**INTERVENTI PER IL DRAGAGGIO DI 2,3 M m<sup>3</sup> DI SEDIMENTI IN AREA MOLO  
POLISETTORIALE PER LA REALIZZAZIONE DI UN PRIMO LOTTO DELLA CASSA DI  
COLMATA FUNZIONALE ALL'AMPLIAMENTO DEL V SPORGENTE DEL PORTO DI TARANTO**

Titolo elaborato **STUDIO IMPATTO AMBIENTALE**  
**RISCONTRO NOTA COMMISSIONE TECNICA DI VERIFICA AMBIENTALE**  
**NOTA PROT. N° CTVA - 2013 - 1317 DEL 11/04/2013**

Elaborato  
**SIA 011**

**OGGETTO: Istruttoria VIA "Interventi per il dragaggio di 2,3 Mm<sup>3</sup> di sedimenti in area Molo Polisettoriale e per la realizzazione di un primo lotto per la cassa di colmata funzionale all'ampliamento del V sporgente del Porto di Taranto" - Proponente Commissario straordinario e Presidente dell'Autorità Portuale di Taranto - Richiesta Integrazioni nota MATTM prot. n. CTVA-2013-1317 del 11/04/2013**

Cod. Commessa <b>126-01</b>	Committente: 	Elaborato RP02
Codice Elaborato	Redatto da: 	Tavola <b>11.1</b>
Nome file dwg		
Scala: Fuori scala - A3		
Data: Maggio 2013

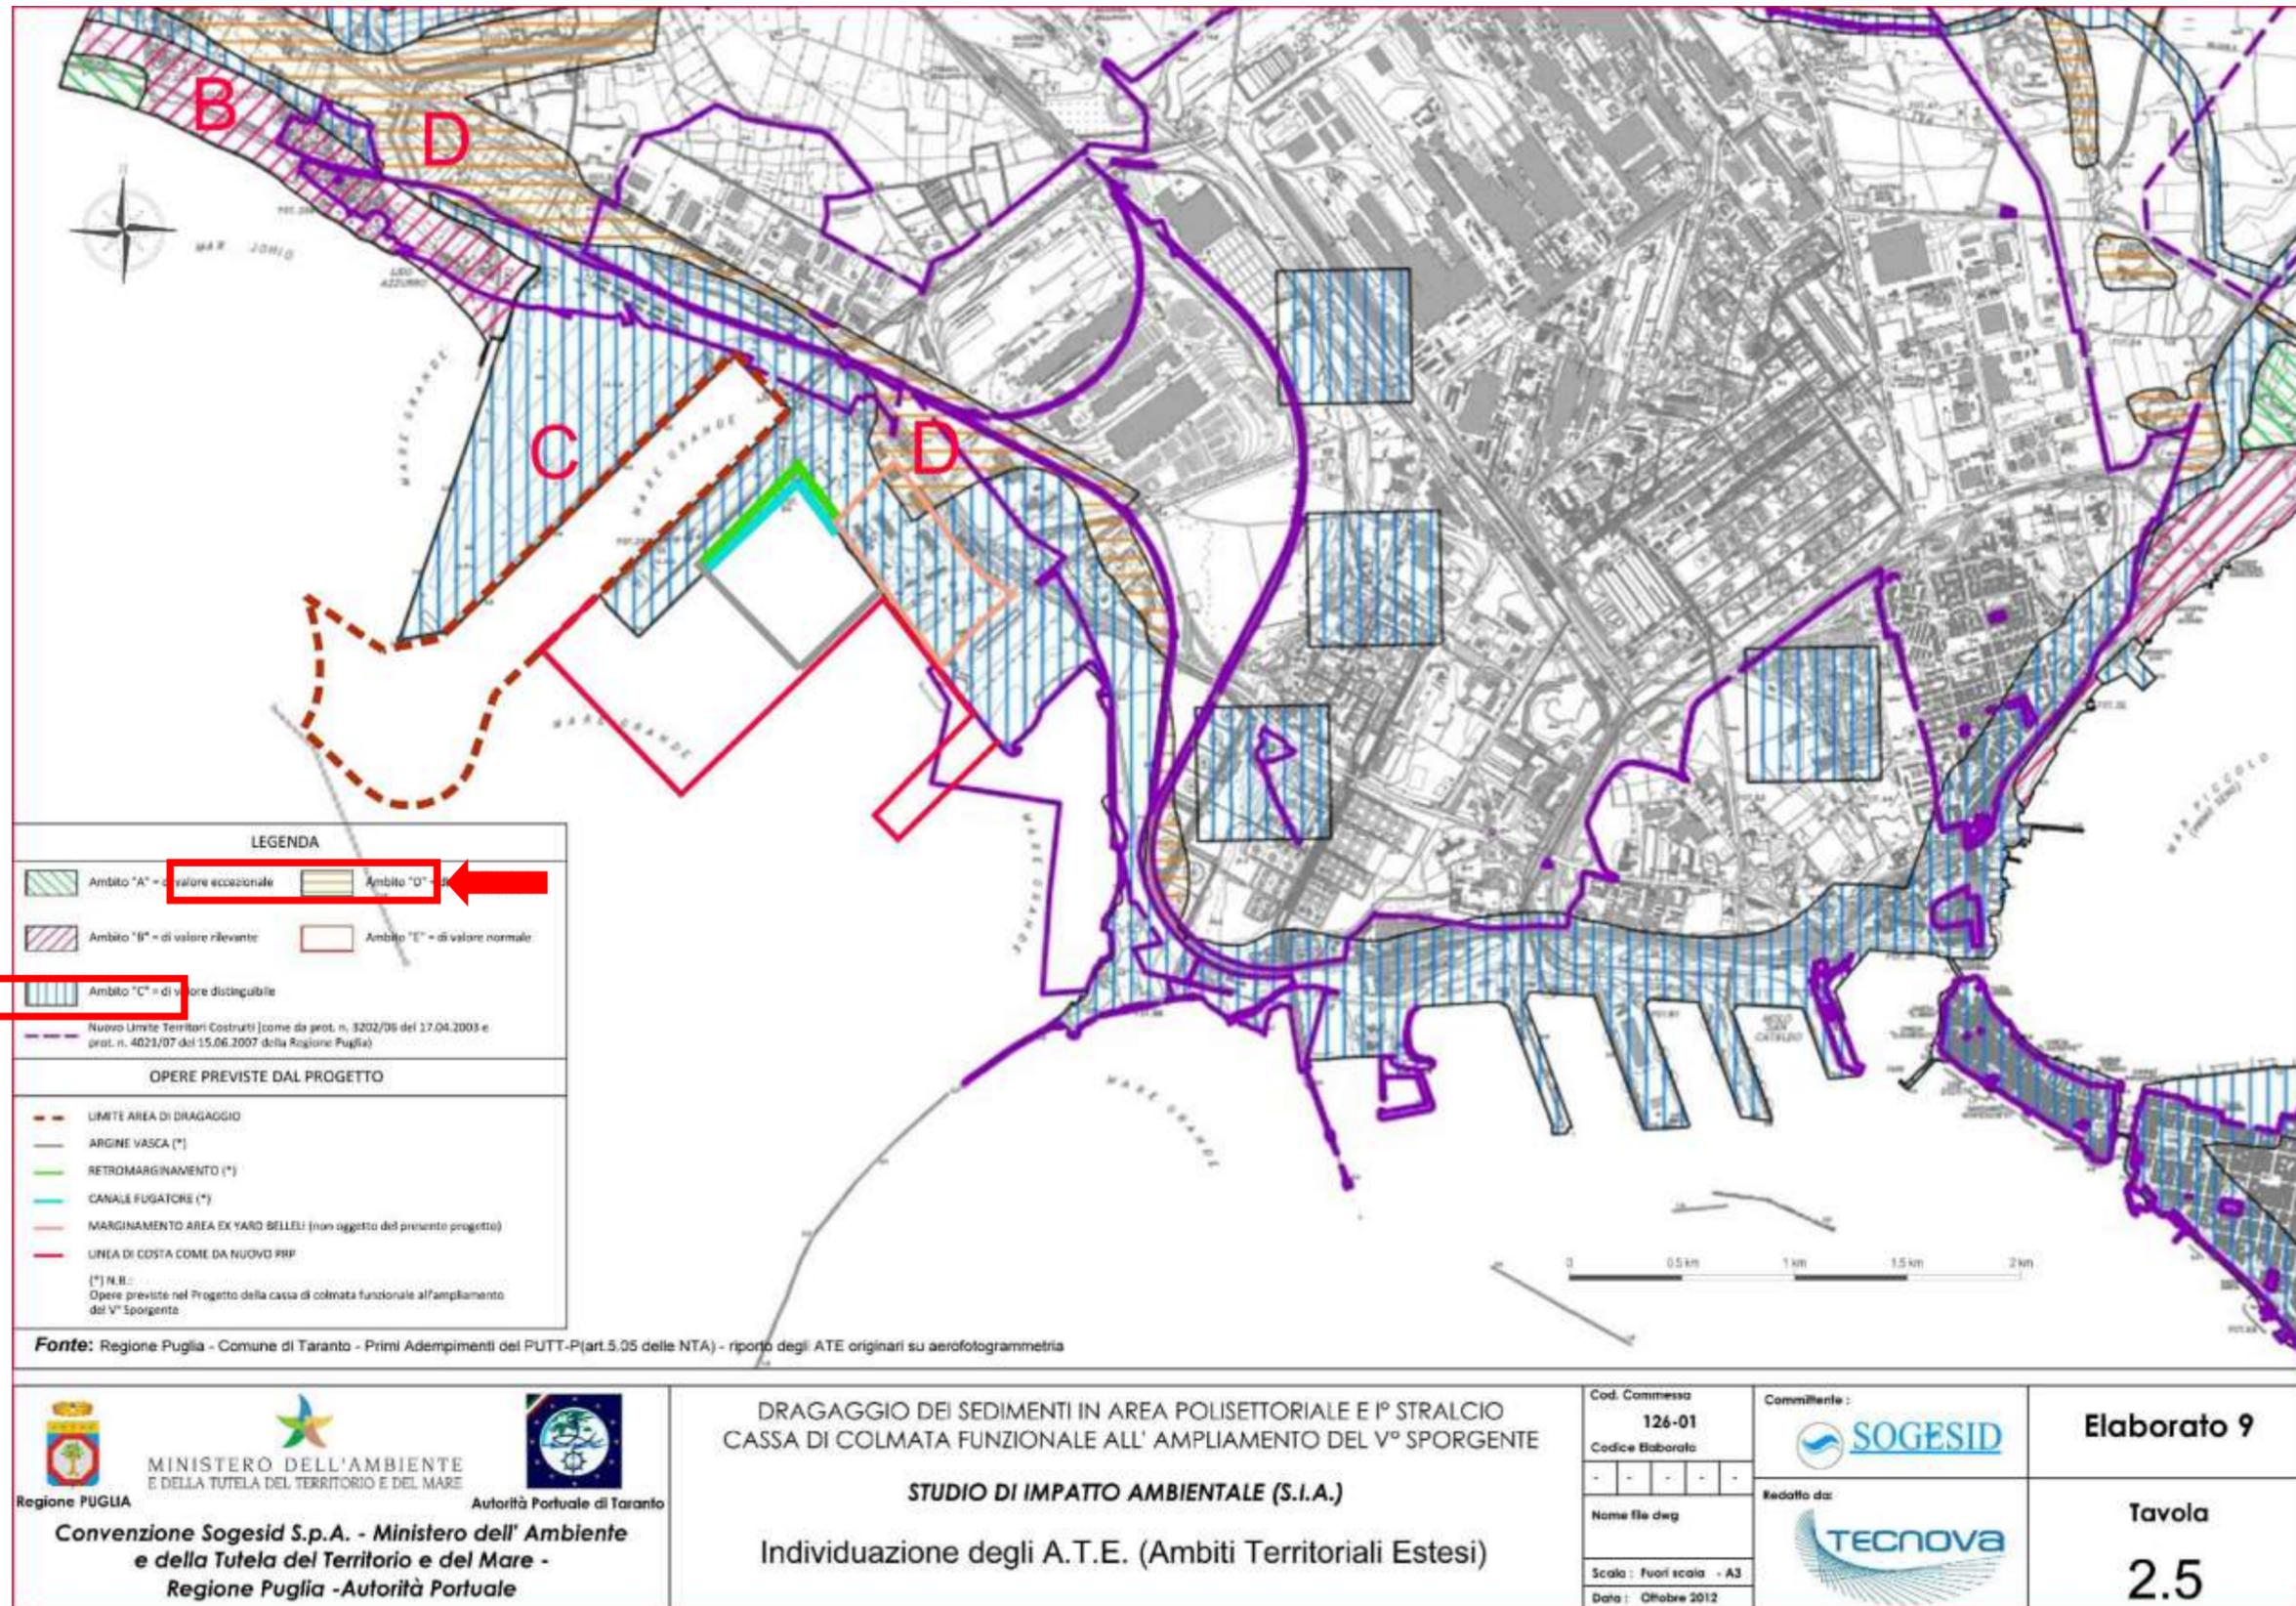
4. *fornire anche la Tavola Pericolosità Idraulica e Rischio Idrogeologico del Piano Urbanistico Territoriale Tematico per il Paesaggio (PUTT/P), ai fini di una comparazione con la perimetrazione dell'Autorità di Bacino della Regione Puglia di cui al riferimento Elaborato 9 – Tavola 2.8a e Tavola 2.8b;*

La tavola di cui alla richiesta di integrazione del suddetto punto 4 è riportata nell'Elaborato PDRP002, Tavola 11.1, di seguito riportata

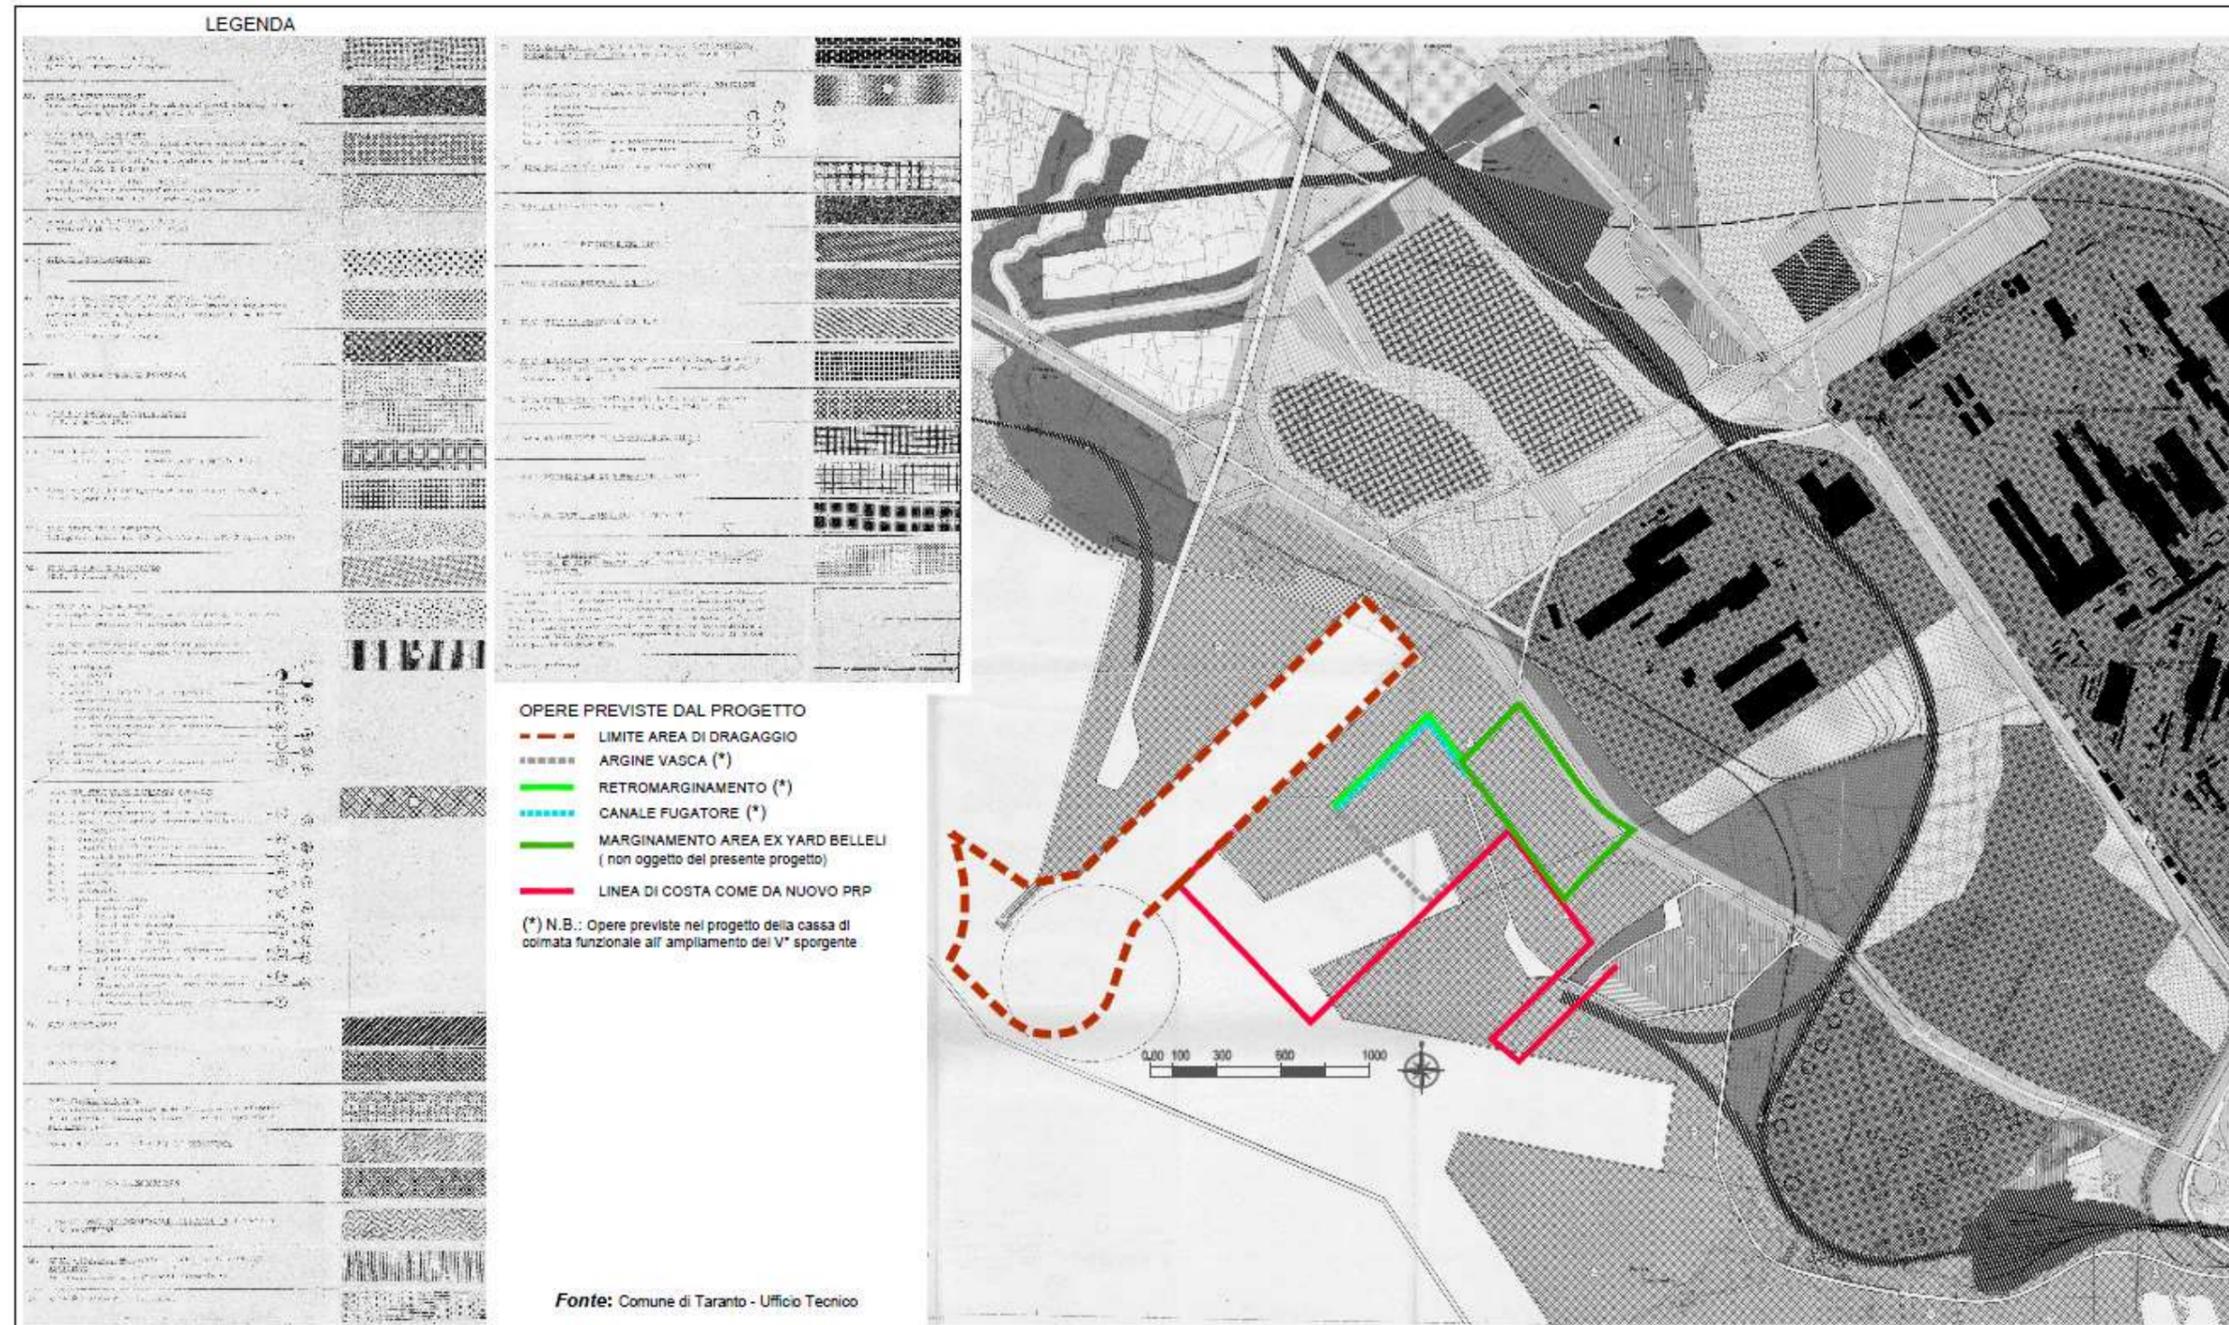
5. chiarire le difformità tra testo a pag. 32 del programmatico e tavola 2.5 dell'elaborato 9 in merito ai valori paesaggistici ed agli indirizzi di tutela degli ambiti territoriali estesi (ATE) del PUTT/P. In particolare l'area del molo Polisettoriale, nella Tavola grafica sembrerebbe di valore distinguibile, mentre nel testo risulta di valore rilevante. Chiarire gli indirizzi di tutela per l'area della Foce del Fiume Tara subito ad ovest del Molo Polisettoriale e le indicazioni del PRG Comunale per tale area;

Le difformità tra testo a pag. 32 del Quadro Programmatico e la tavola 2.5 dell'elaborato 9 sono dovute ad un errore di trascrizione delle didascalie dei “valori distinguibile e rilevante”, che nella tavola in oggetto erano state invertiti.

Nell'Elaborato PDSIA002 si allega la nuova versione Tavola 11.2 che annulla e sostituisce la precedente Tavola 2.5 contenuta nell'Elaborato 9.

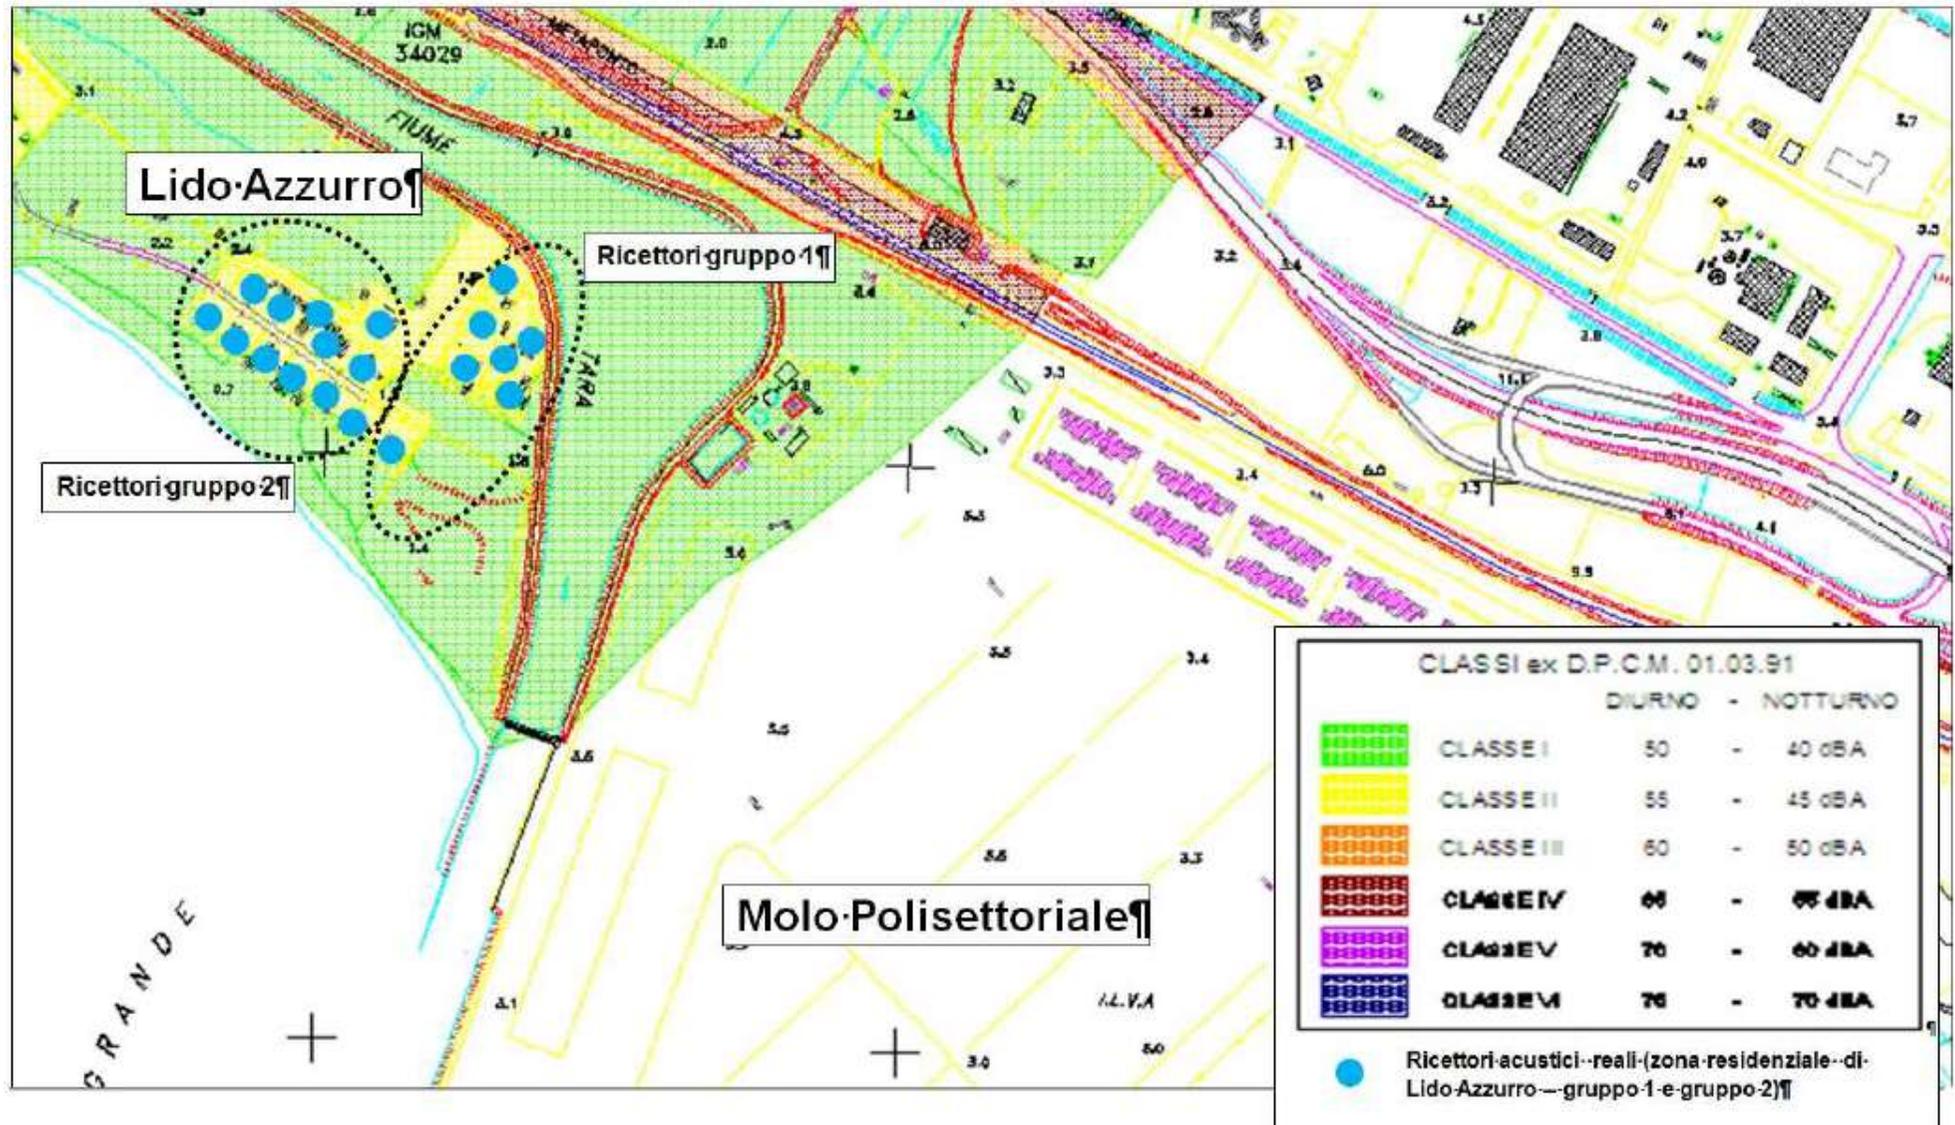
8. *chiarire in una tavola in scala adeguata i limiti della zonizzazione acustica comunale 1997, in corso di approvazione, anche per le aree relative alle strade e ferrovie utilizzate per i trasporti del polifunzionale (traffico indotto);*

Nell'Allegato 2, alla presente relazione si riportano i limiti della Zonizzazione acustica comunale, da dove emerge che l'area di intervento non ricade in nessuna perimetrazione (Tavole 4.3 e 4.9). Si evidenzia che la zona acustica di Classe I (50 – 40 dBA Diurno/Notturmo) della foce del Tara è esterna all'area di intervento.

**Interventi sotto banchina lato Polisettoriale**

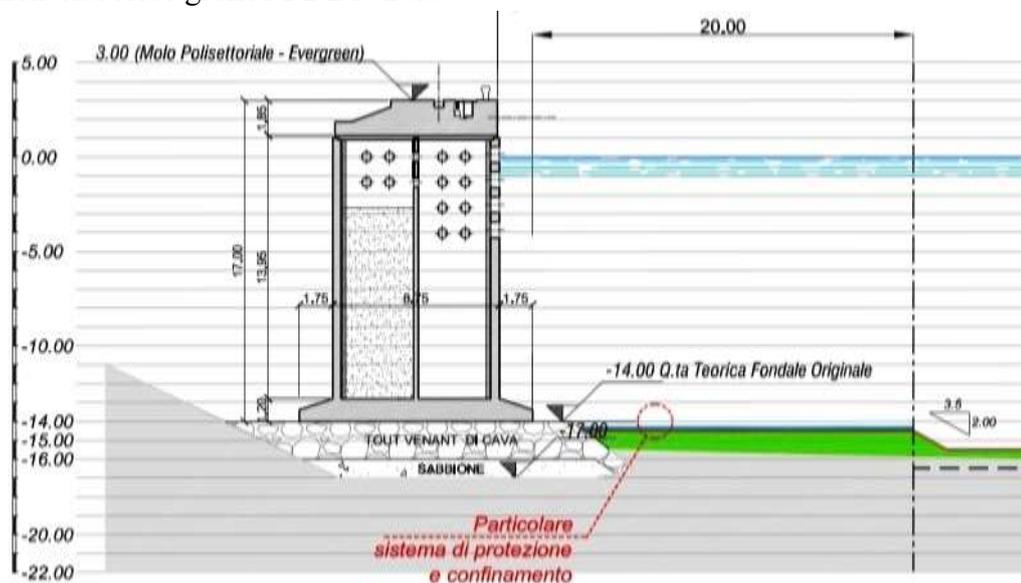
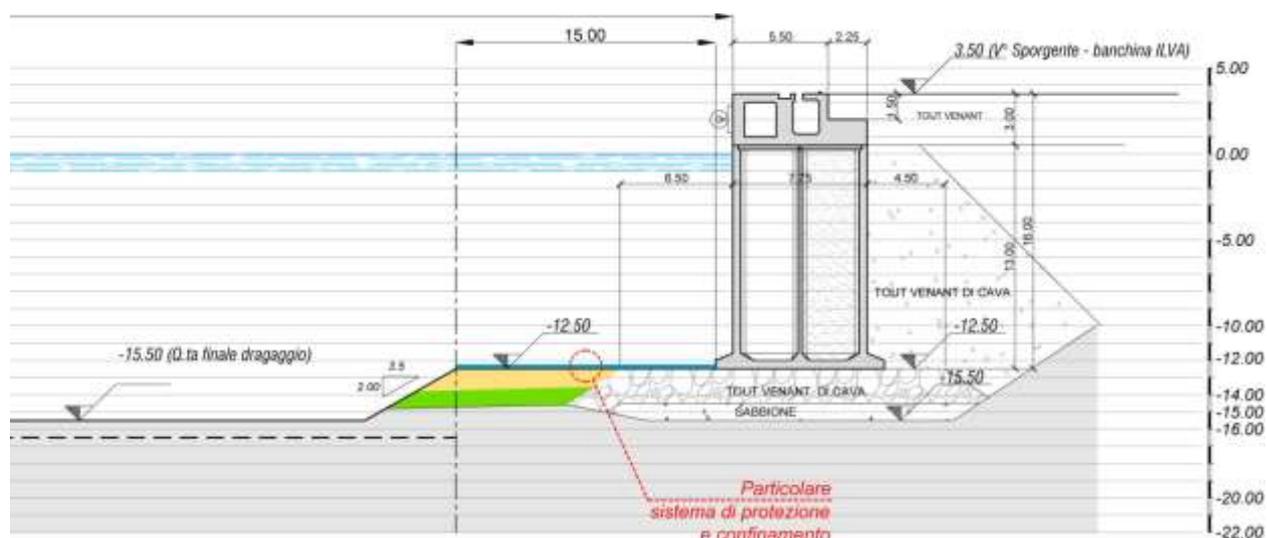
18. approfondire le misure di mitigazione utilizzate per il piede delle banchine ove non è garantita la rimozione di tutti i sedimenti gialli e rossi e indicare i tempi di usura e manutenzione per i materassini reattivi e di protezione previsti;

Dalle verifiche tecniche (vedi elaborato PDED009) è stata valutata una fascia di rispetto di 20 m dal filo dei cassoni del Polisettoriale e di 15 m da quella del V Sporgente

Fase 6b. dragaggio sotto banchina del Polisettoriale e in radice, durante tale fase la quota da raggiungere è quella del basamento dello scanno di fondazione posto a quota – 14.50m, per 157 m<sup>3</sup> secondo la sagomatura riportata nella seguente figura e nell'elaborato grafico PDEG024a.
